**AVIS RELATIF À LA PROTECTION
CONTRE LES EVENTUELS EFFETS NOCIFS ET NUISANCES
PROVOQUÉS PAR LES RAYONNEMENTS NON IONISANTS
GÉNÉRÉS PAR DES ANTENNES ÉMETTRICES STATIONNAIRES**

Commune : LIEGE - Exploitant : PROXIMUS

Référence exploitant : 41COB_00

Rapport n° 1029 / 2025

Carte :

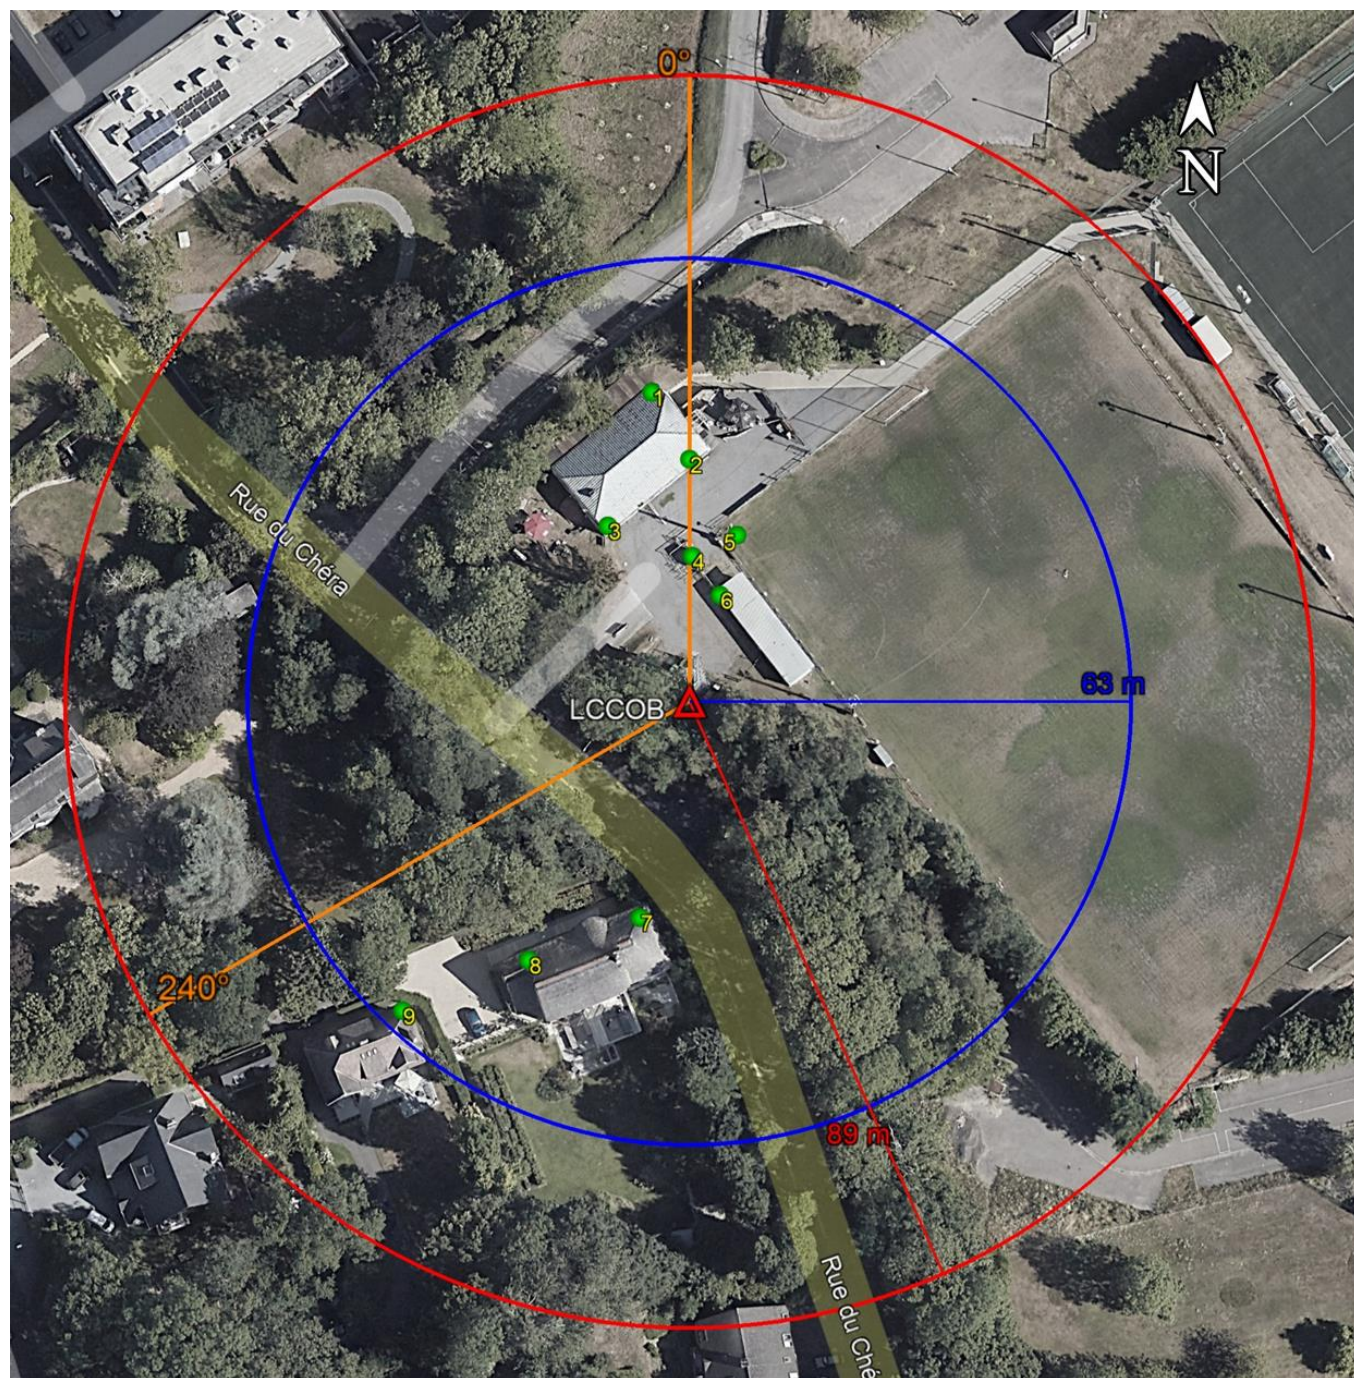
- le numéro du point de contrôle repris sur un des plans de la figure 1;
- le numéro du LS dans lequel se trouve le point de contrôle de la 1^{ère} colonne ;
- l'atténuation d'obstacle prise en compte pour le calcul de l'indice d'exposition dans le LS ;
- le résultat du calcul de l'indice d'exposition.

N° point de contrôle	LS	Atténuation (dB)	Indice d'exposition relatif à la limite par installation IE_i
9	LS9	3,0	0,128
1	LS1	3,0	0,077
5	LS5	0,0	0,058
8	LS7	3,0	0,054
2	LS1	3,0	0,043
4	LS4	3,0	0,039
3	LS1	3,0	0,027
6	LS6	3,0	0,023
7	LS7	3,0	0,013

En ce qui concerne les antennes de l'installation mentionnées dans le tableau 1, la distance maximale à laquelle la limite pourrait être atteinte, à l'extérieur, est égale à 88,1 m. S'il n'y a pas de LS à une distance inférieure, les antennes respectent forcément la limite d'immission.

Dans le cas des LS situés à l'intérieur des bâtiments, une atténuation d'obstacle est prise en compte et il en résulte que la distance maximale à laquelle la limite pourrait être atteinte se réduit à 62,7 m.

Les résultats de l'évaluation décrite au paragraphe 4 indiquent que les antennes émettrices stationnaires de l'installation faisant l'objet du présent avis ne produisent pas, dans un lieu de séjour, un rayonnement électromagnétique maximum supérieur aux limites fixées à l'article 4 du décret.

Figure 2 : Vue en plan des installations d'antennes dans un rayon de 300 mètres autour de l'installation faisant l'objet de la demande d'avis

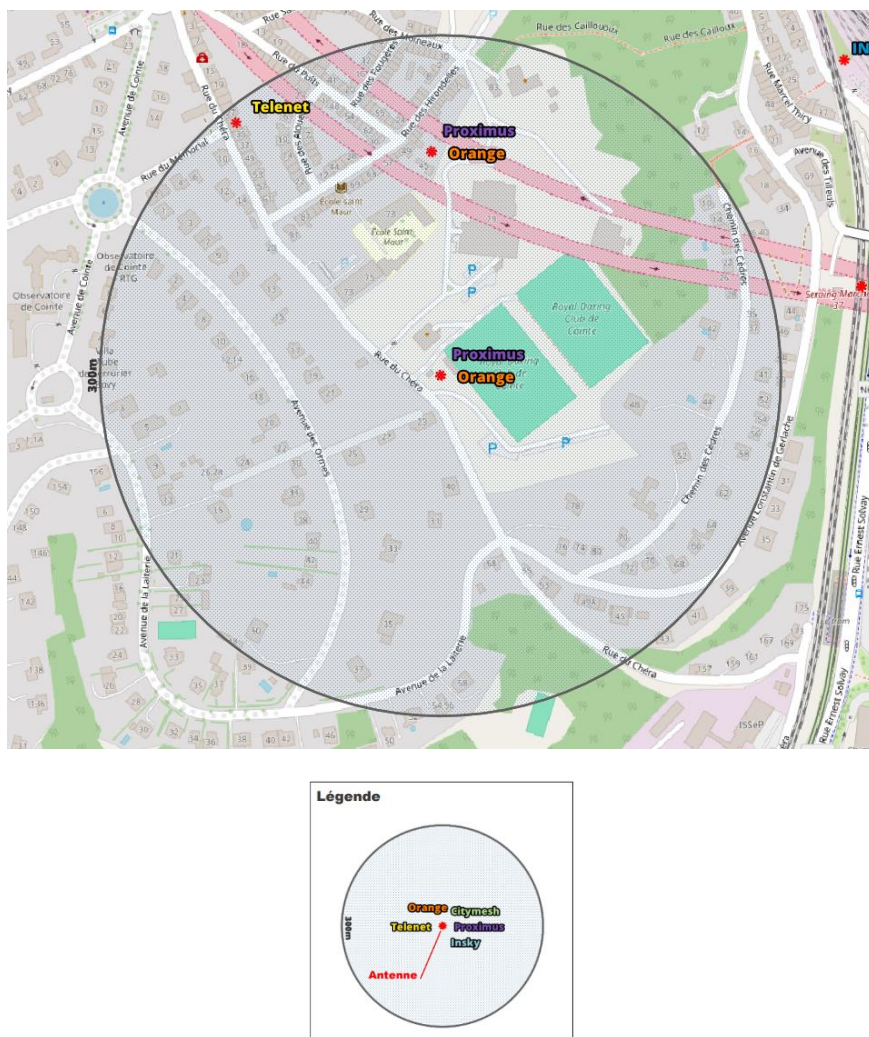
Le plan en projection verticale de la figure 2 indique la localisation des installations d'antennes émettrices stationnaires visées par le décret et situées dans un rayon de 300 mètres autour de l'installation référencée dans le paragraphe 2 et localisée au centre du cercle. Les données de localisation de ces antennes et les avis correspondant sont accessibles via le cadastre en ligne des antennes émettrices stationnaires⁸. Les installations prises en compte dans l'évaluation du respect de la limite cumulative sont les installations d'antennes émettrices déclarées en service par l'exploitant à la date du présent avis, à l'exception de l'installation référencée dans le paragraphe 2 et éventuellement d'autres installations ayant fait l'objet d'une demande d'avis à la même date et qui sont situées à l'intérieur de la zone de 300 mètres de rayon.

- il y a au plus 4 installations d'antennes émettrices stationnaires présentes dans la zone d'évaluation de 300 mètres de rayon représentée dans la figure 2, y inclus l'installation référencée dans le paragraphe 2 : la limite cumulative définie à l'article 4, §2 du décret est nécessairement respectée dans les lieux de séjour à l'intérieur de la zone d'évaluation de 300 mètres de rayon ;
- il y a exactement 5 installations d'antennes émettrices stationnaires présentes dans la zone d'évaluation de 300 mètres de rayon représentée dans la figure 2, y inclus l'installation référencée dans le paragraphe 2 et il existe, pour 3 ou 4 de ces installations, un avis attestant le respect de la limite abrogée de 3 V/m : la limite cumulative définie à l'article 4, §2 du décret est nécessairement respectée dans les lieux de séjour à l'intérieur de la zone d'évaluation de 300 mètres de rayon ;

- c) dans tous les autres cas, il a été vérifié que la limite cumulative définie à l'article 4, §2 du décret n'est pas dépassée dans les lieux de séjour sur base du nombre d'installations localisées dans la zone d'évaluation de 300 mètres de rayon représentée dans la figure 2, de leur localisation ainsi que des données inscrites dans la figure 1 et au paragraphe 4 du présent avis et dans les avis attestant le respect de la limite par installation ou de la limite abrogée de 3 V/m relatifs aux autres installations reprises dans la figure 2.

Compte tenu des considérations ci-dessus, il apparaît que l'intensité du rayonnement électromagnétique généré, dans les lieux de séjour situés dans un rayon de 300 mètres autour de l'installation référencée dans le paragraphe 2, par l'ensemble des antennes émettrices stationnaires de l'ensemble des exploitants du même site d'antennes émettrices stationnaires respecte la limite fixée à l'article 4, § 2 du décret.
